改善箇所説明図 ①制動灯

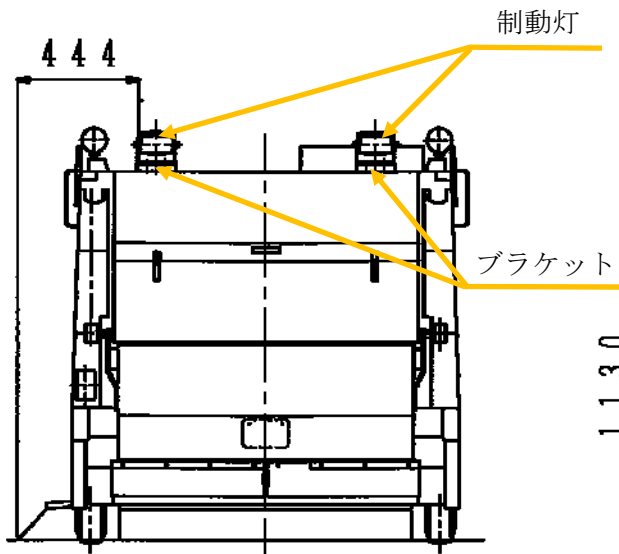
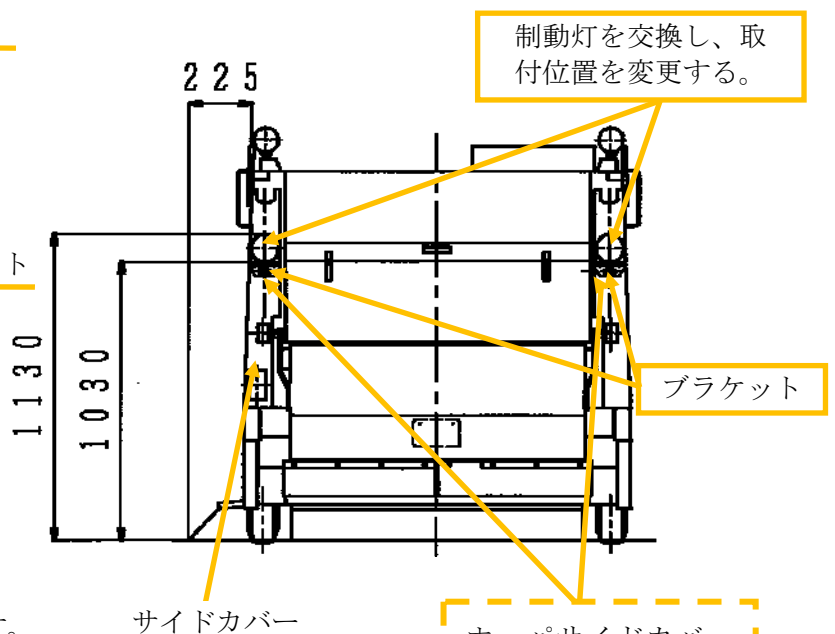
制動灯の取付位置が不適切である。

(制動灯を取付けた際、最外縁が車両最外側から 400mm を超えて取付けたため、保安基準第 39 条に抵触する。)

全車両、制動灯を交換部品に交換し、制動灯の取付位置を変更する。

ホッパサイドカバー
に穴あけ

識別： 運転席付近にステッカーNo. 3328 を貼り付ける。
